改善箇所説明図

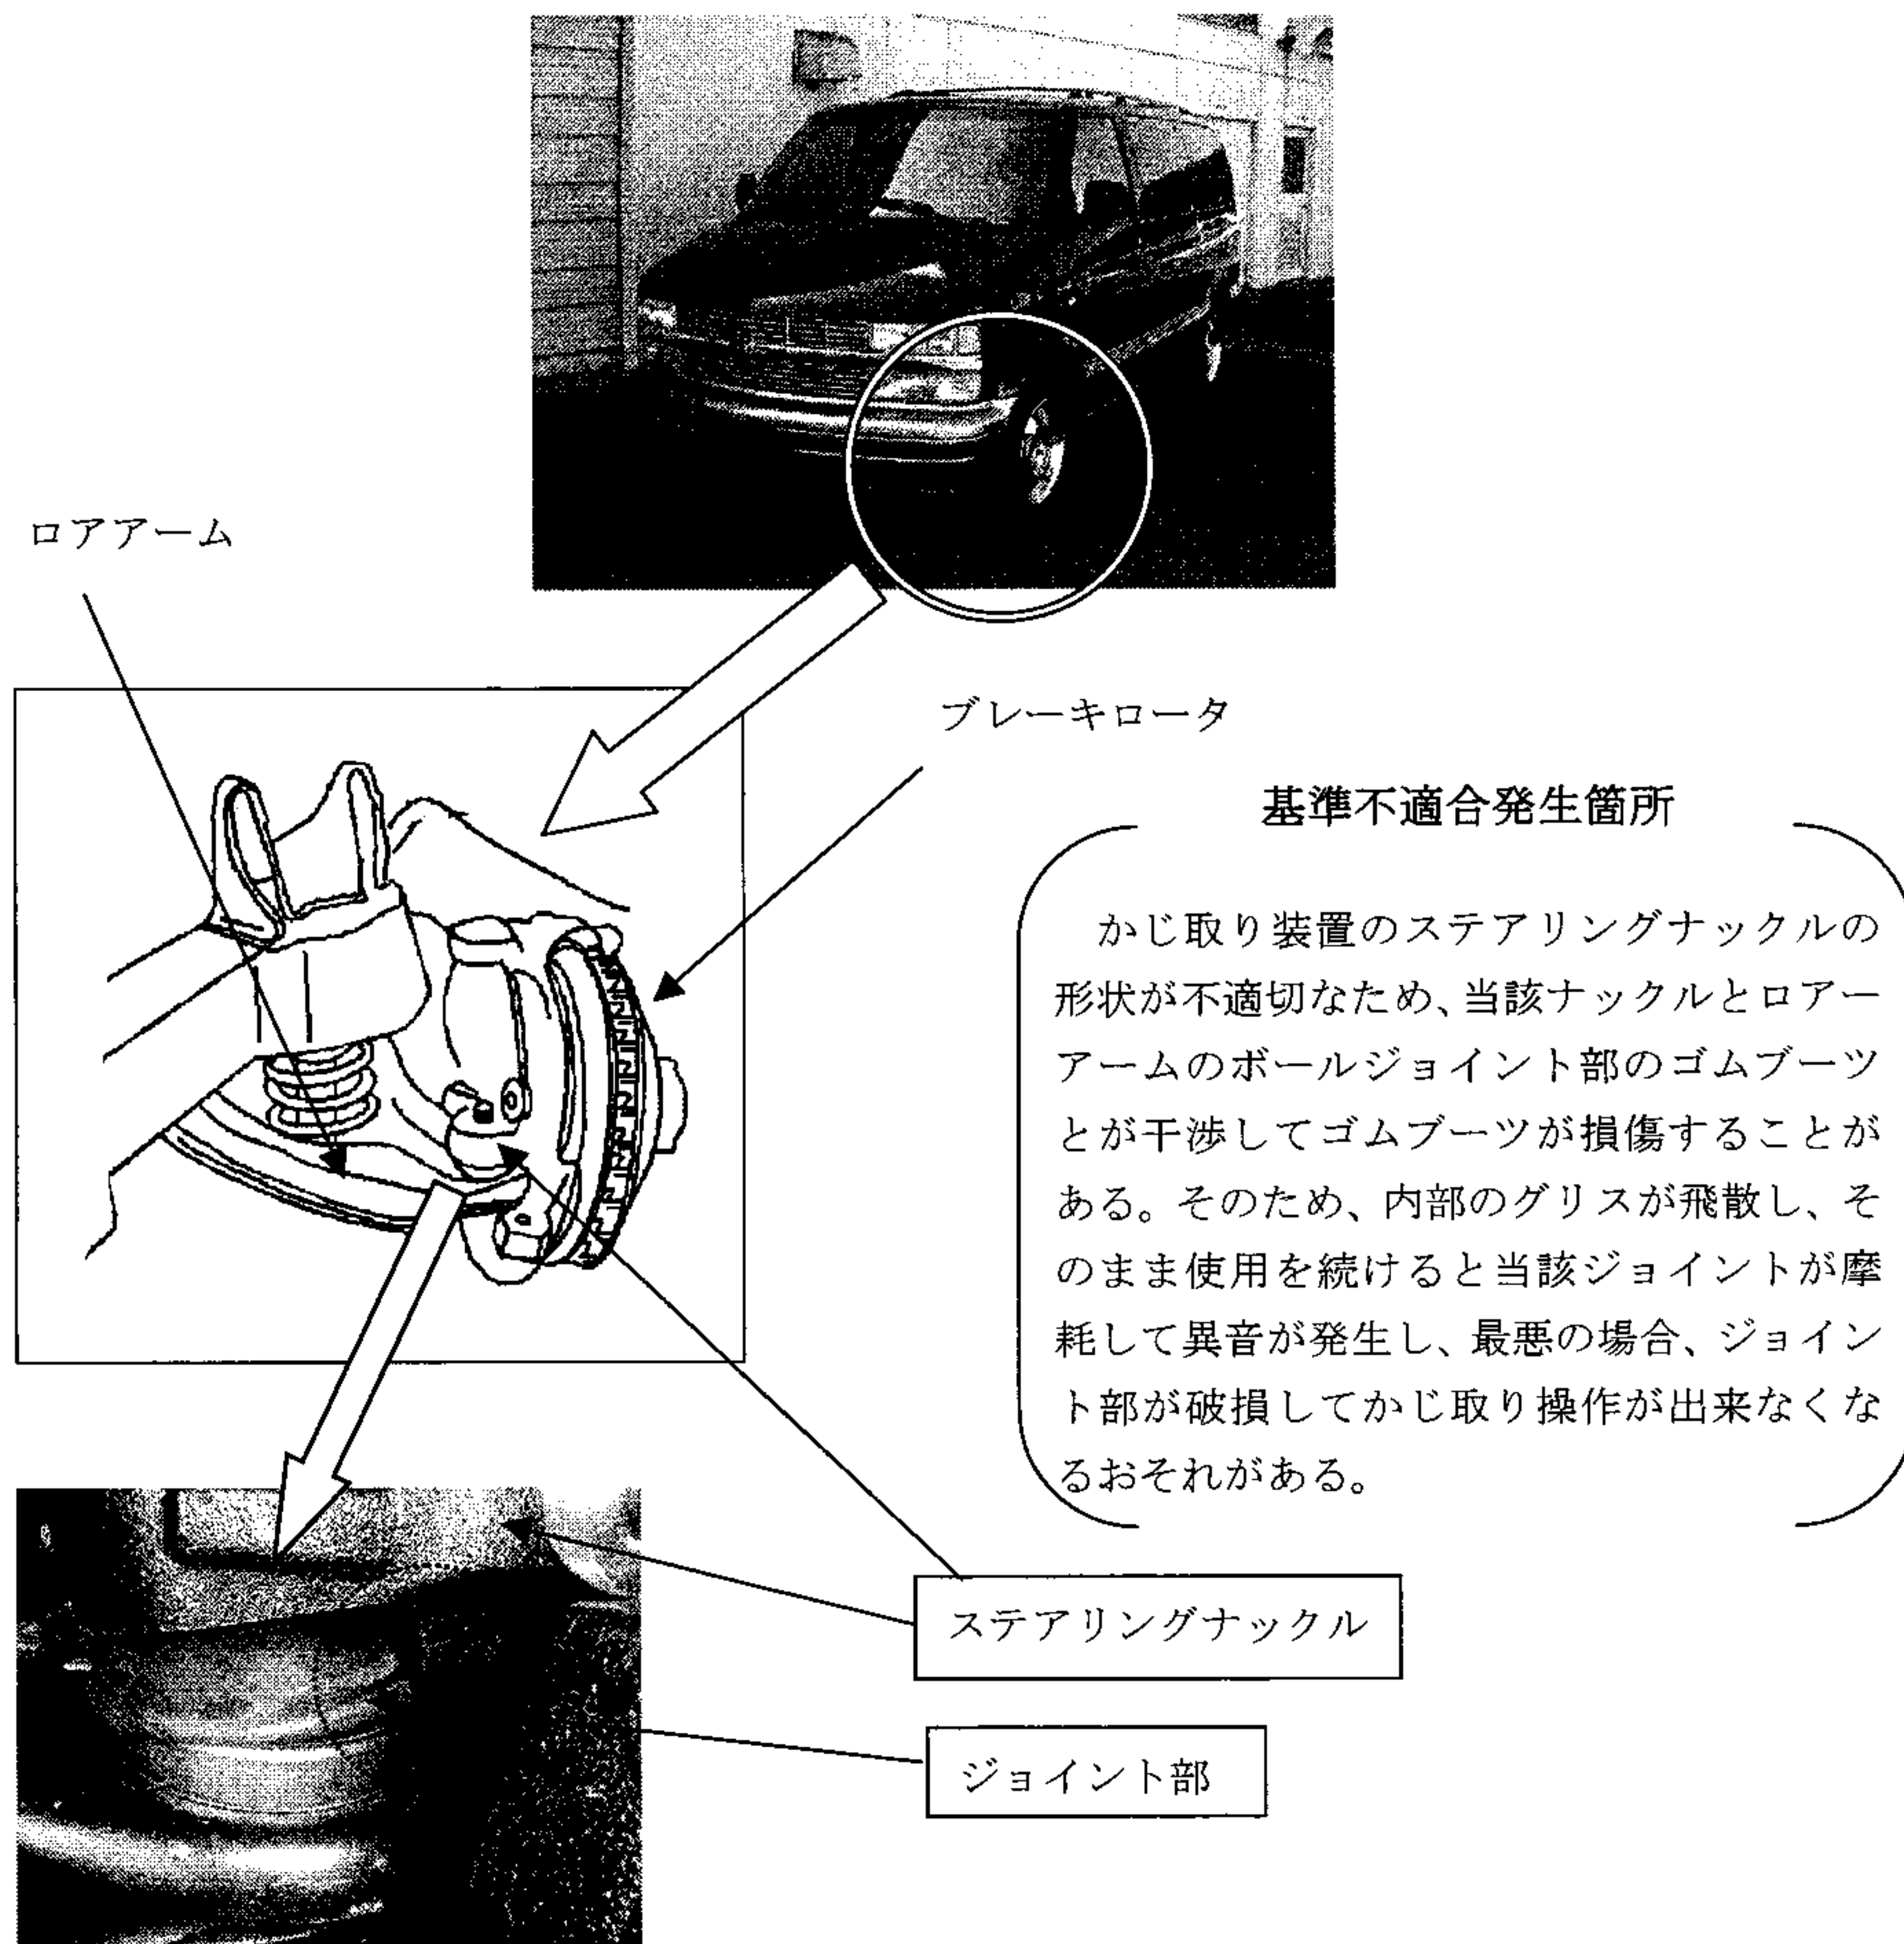
全車両、当該ステアリングナックルを加工、もしくは対策品と交換する。

全車両、当該ジョイント部を点検し、損傷のあるものは損傷状況に応じてゴムブーツ、ボールジョイントを新品と交換する。

対策品の供給に時間を要すことから、当面の暫定処置として、全ての所有者に不具合内容を通知し、後日当該ステアリングナックルを加工、もしくは対策品と交換する。
